リコール情報

令和3年1月26日届出 令和3年1月27日作業開始 リコール届出番号 外-3163

改善箇所説明図

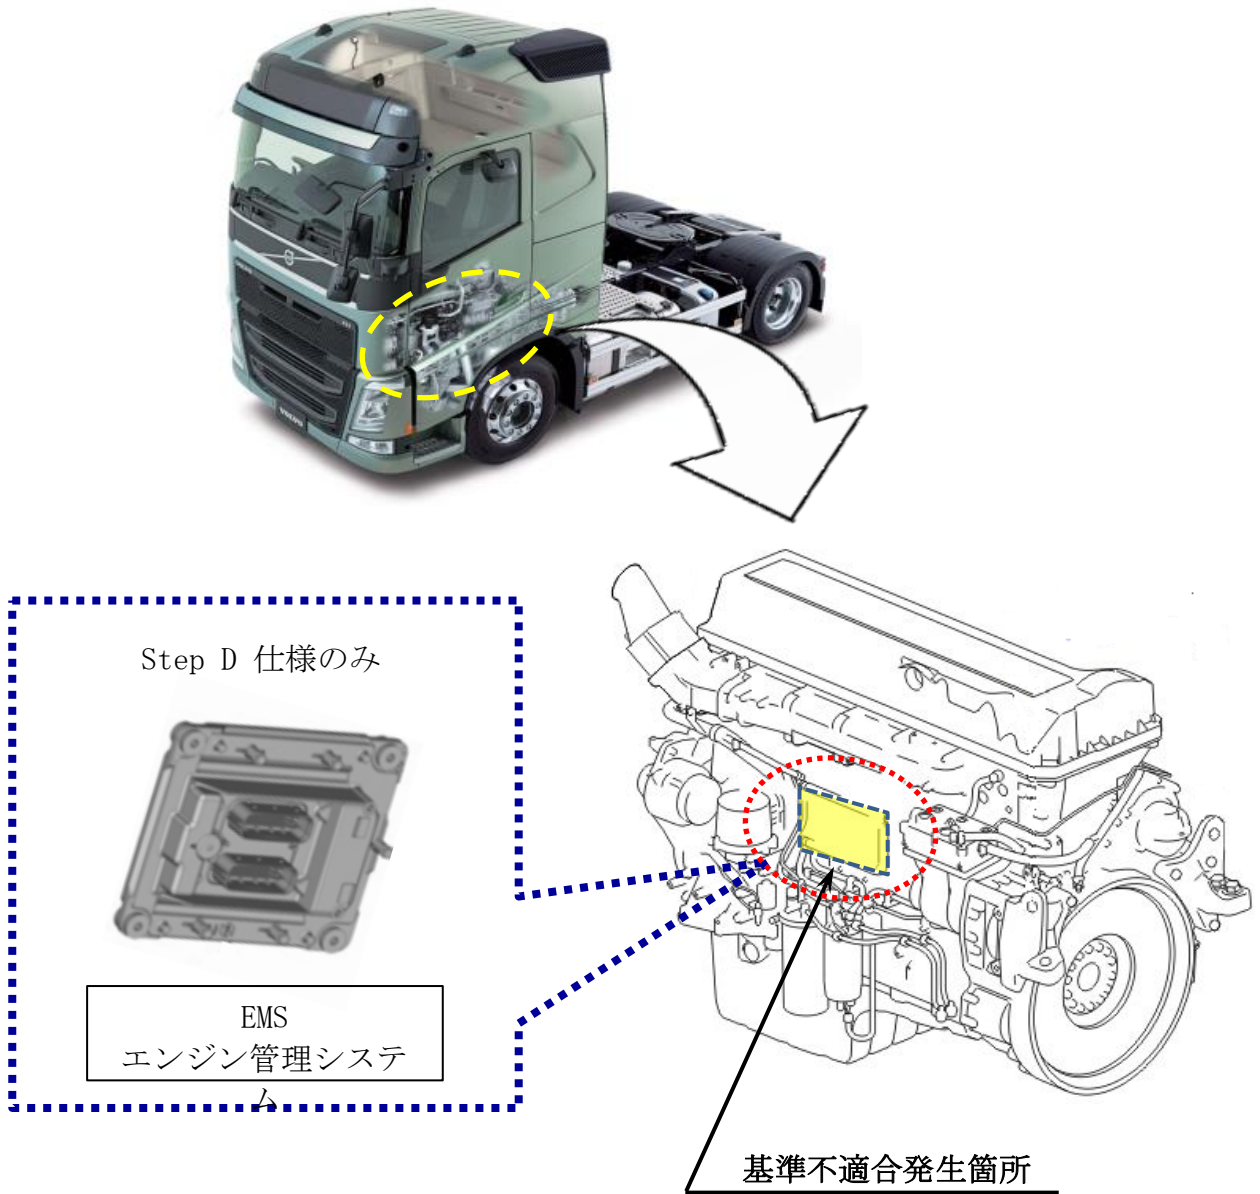
平成28年排出ガス規制対応の大型トラックの排出ガスシステムOBD（車載式故障診断装置）の故障診断コードにおいて、EMS（エンジン管理システム）のプログラム設定が不適切なため、OBDが、スキャンツール又は保守ツールから要求された際、故障コードを消去できないおそれがある。

全車両、EMS（エンジン管理システム）のプログラムを、対策プログラムに書き換え

識別：改善済車両にはフロントリッド内車両諸元プレート右下端に赤色ペイントを塗布する。
